**Avis sur la création d'une centrale photovoltaïque au sol sur la commune de
Gimont (32)**

N° Saisine : 016834/A P

Date : 18 juin 2026

Figure 2 : plan de masse du projet (source : étude d'impact)

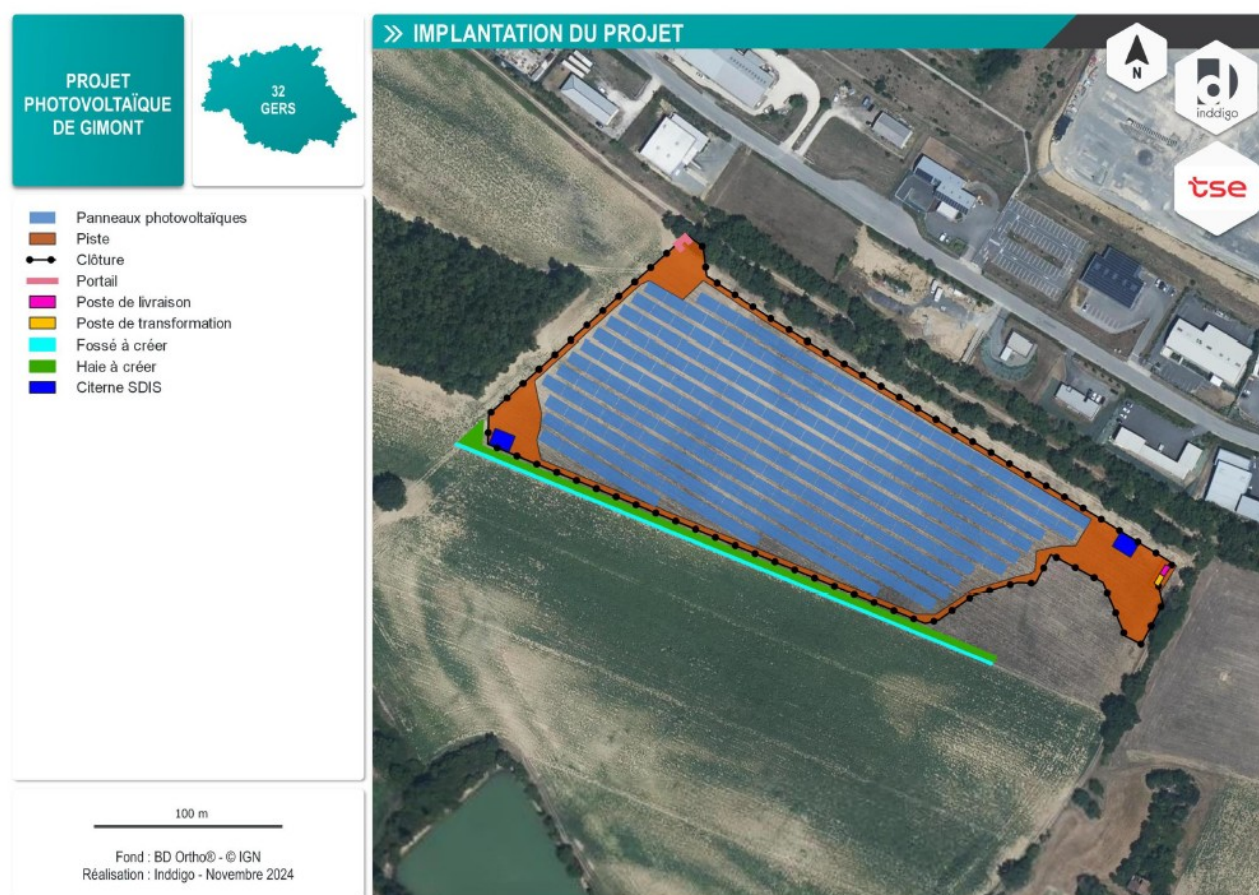
La MRAe note que les fonctionnalités et les modes d'alimentation de la zone humide ne sont pas étudiés. Une partie des travaux conduit à creuser des tranchées pour installer les câblages des réseaux électriques. Un fossé végétalisé est également prévu en bordure est du projet. La nature de ces travaux est susceptible de conduire à une détérioration des zones humides, notamment par drainage, si les câblages ou le fossé sont implantés dans les zones contributrices à leur alimentation. Ainsi, la MRAe considère que les incidences sur les zones humides sont sous-évaluées et qu'un travail d'analyse complémentaire doit être réalisé.

La MRAe recommande de compléter l'évaluation des incidences sur les zones humides en intégrant une description des fonctionnalités et des modes d'alimentation permettant de démontrer que leurs fonctionnements ne sont pas affectés par le projet (absence notamment de risque de drainage). Suite à cette analyse et en cas de nécessité, des mesures d'évitement, de réduction voire de compensation complémentaires sont à proposer.
